工程指示 / 要求簡箋(E.I.)

工程指示編號：EI / 1625 / 20

工程名稱：觀塘裕民坊

工程項目：幕牆 6/F T2C,D,N 單位鋁料

名稱	SD中企(外凹)	制圖	LHR	2019.9.27	修改	A		
材料	X85548 X85550	復核	-	-	日期	2020.03.11		
顏色	EC-DG-S332054 (3塗)	掛準			圖號	T2-FAB82

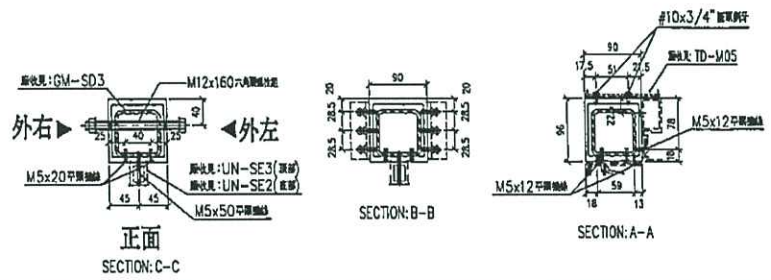
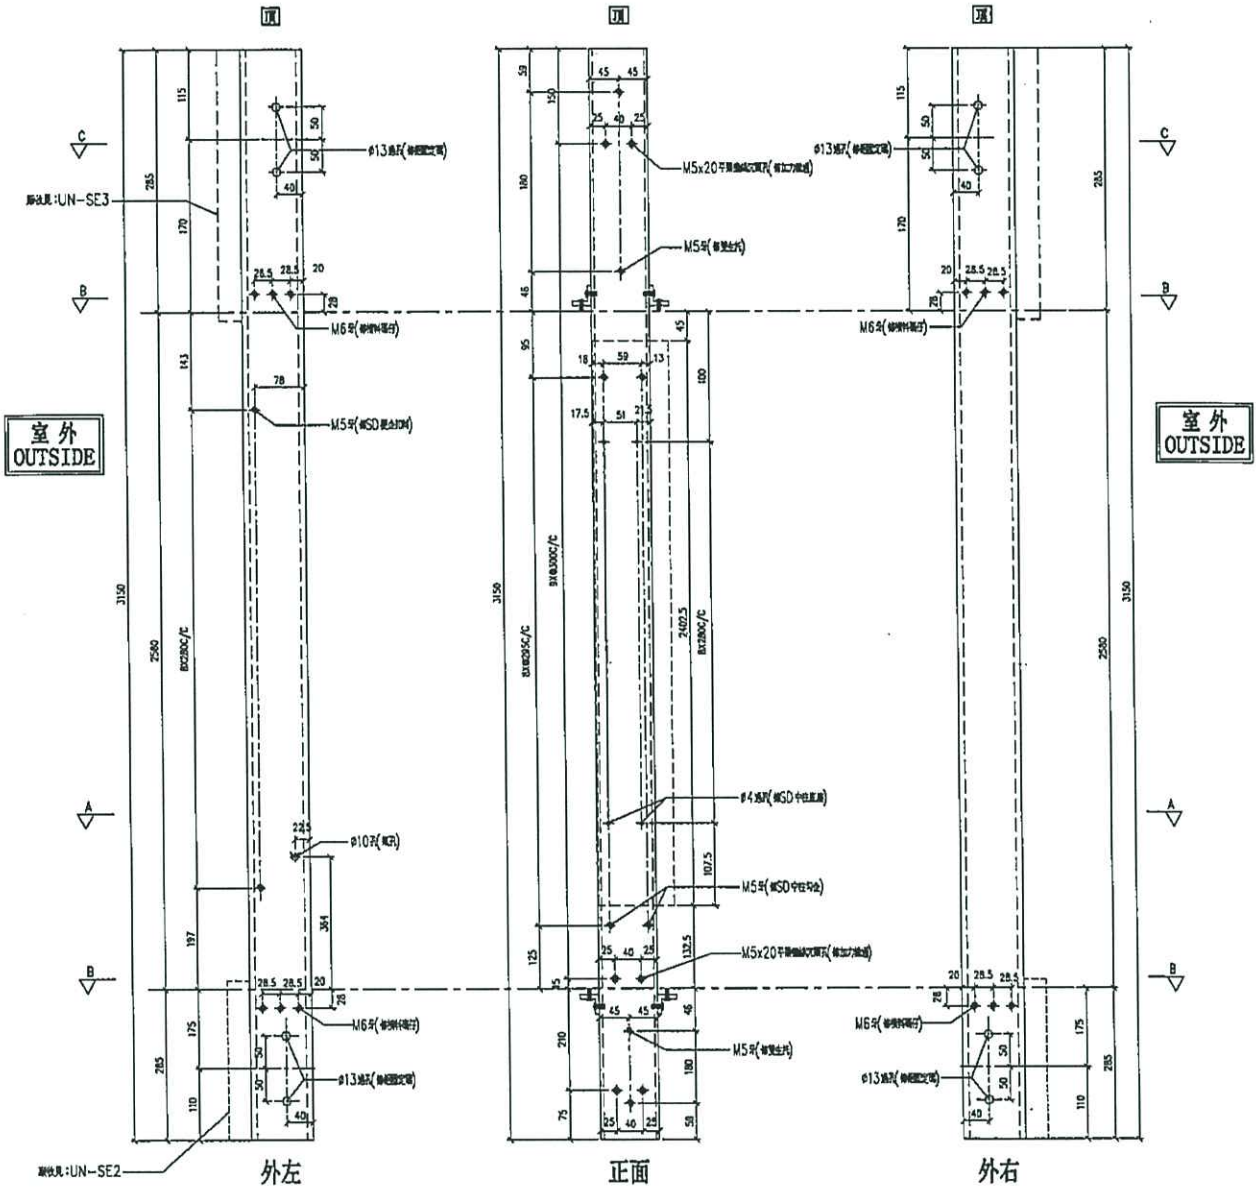
2) 按廠通知，T2-FAB82 欠一支 X85548 料，改用 X85550 料代替出貨

名稱	生梗企單玻	制圖	LHR	2020.3.10	修改	-		
材料	X85561	復核	-	-	日期	-		
顏色	EC-DG-S332054 (3塗)	批准			圖號	UN-DM09

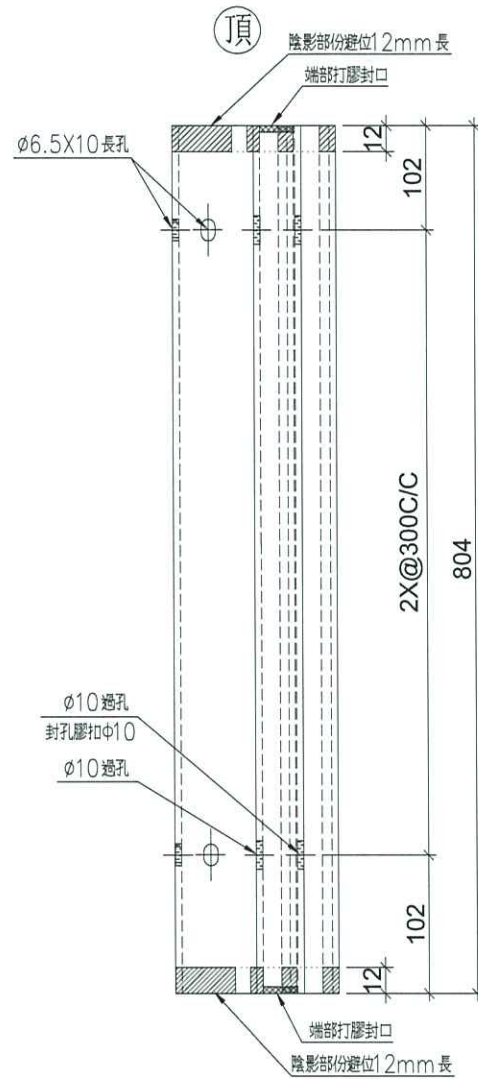
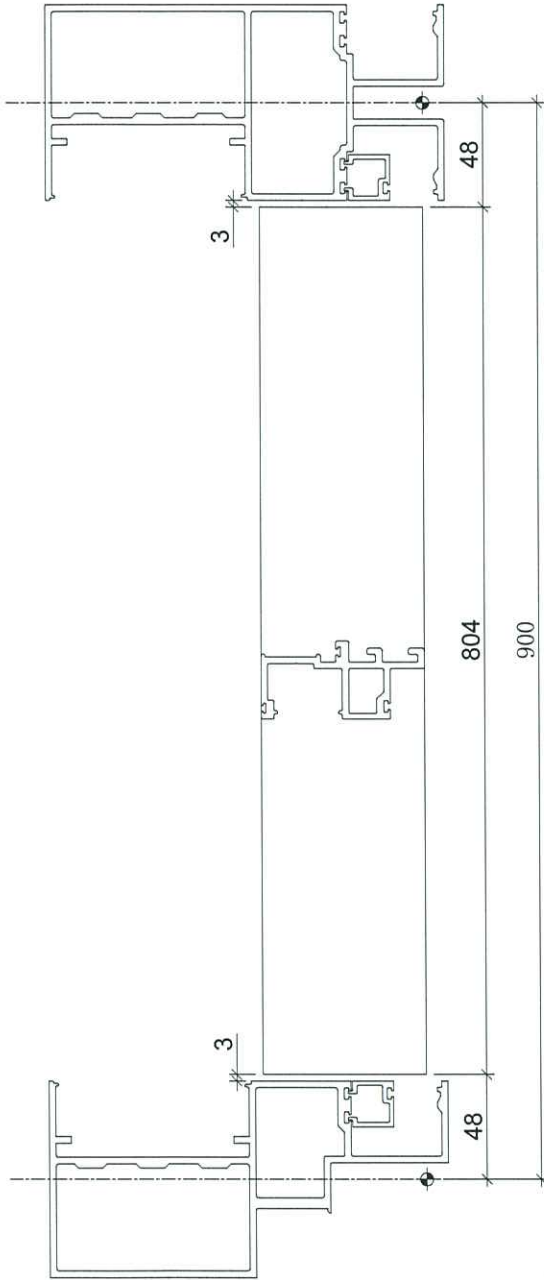
B 版: 1) 補回欠漏副框料加工圖(DM11)
